改善箇所説明図

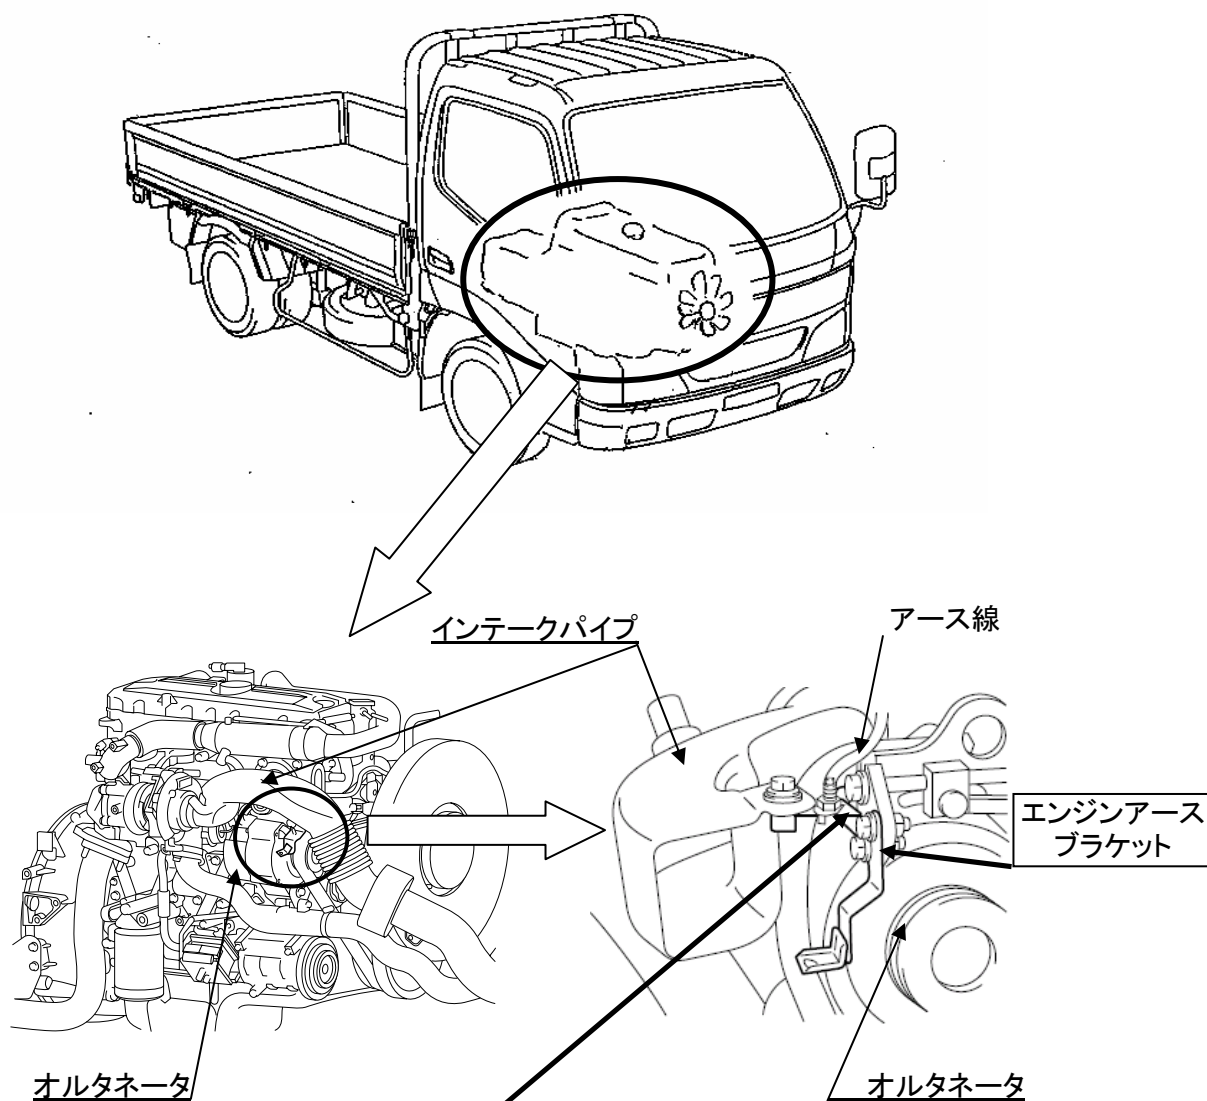
基準不適合発生箇所

原動機用電子制御装置等のアース線を接続するブラケット(エンジンアースブラケット)の強度が不足しているため、原動機の振動によりブラケットが共振し亀裂が発生するものがある。そのため、そのまま使用を続けると、当該ブラケットが折損してアース機能が不良となり、エンストし再始動できなくなるおそれがある。

改善の内容

全車両、当該ブラケットを対策品と交換する。

識別： 改善済車両には車台番号打刻位置の下部に黄色ペイントを塗布する。
